**PROJET DE PARC PHOTOVOLTAIQUE
COMMUNE DE MEHUN-SUR-YEVRE (18)
Lieu-dit « Les Terres de la Marie »**

Demande de Permis de Construire

n° PC 018 141 23 B0006

**ENQUETE PUBLIQUE
MEMOIRE DE REPONSE AU PROCES-VERBAL DE SYNTHESE**

Photomontage n°2

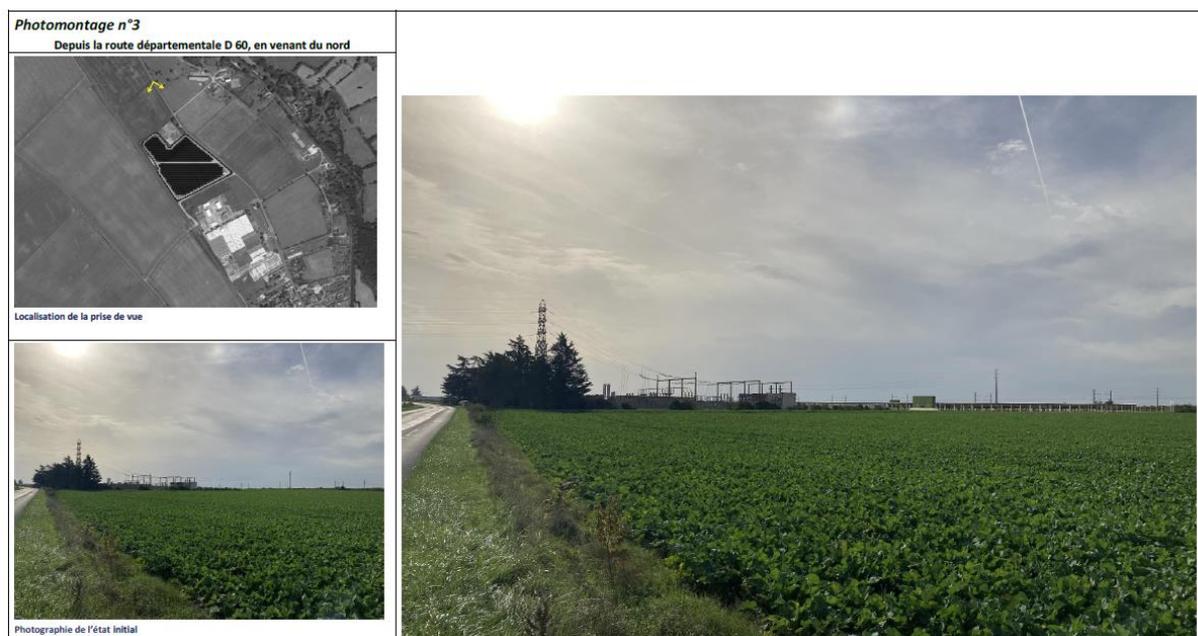
Q2.1 de créer une haie sur l'ensemble du pourtour ainsi que le long de la voie intérieure. (La lecture du dossier laisse à penser qu'il n'y aura qu'une haie le long de la D60) ;

Q2.1 de créer une haie sur l'ensemble du pourtour ainsi que le long de la voie intérieure. (La lecture du dossier laisse à penser qu'il n'y aura qu'une haie le long de la D60) ;

Ce photomontage illustre la visibilité du projet depuis le parcours du chemin calcaire qui longe sa clôture au sud. Il est en très bon état, mais semble peu emprunté quotidiennement. Depuis son parcours, la face des tables solaires sera nettement visible, ainsi que la clôture, la piste et l'un des postes de livraison. Le tout urbanise ce paysage en partie rural, au même titre que le photomontage précédemment présenté. Cependant, au vu de la faible fréquentation de ce chemin, l'impact paysager le concernant s'en voit davantage limité.

Ainsi, l'impact paysager est limité grâce à l'emplacement du projet (situé entre l'usine Nexans au sud, la voie ferrée à l'ouest et le poste source de Mehun-sur-Yèvre au nord) et grâce à la mesure de plantation d'une haie sur 290 mètres le long de la RD60. Celle-ci viendra introduire l'image de l'ouvrage en se rendant dans le centre de Mehun-sur-Yèvre, ce qui filtrera la visibilité de l'ouvrage dans cet environnement en partie qualifié par la campagne. De ce fait, le projet sera davantage intégré dans son environnement paysager.

De ce fait, la mise en place d'une haie sur tout le pourtour du projet ne semble pas nécessaire.
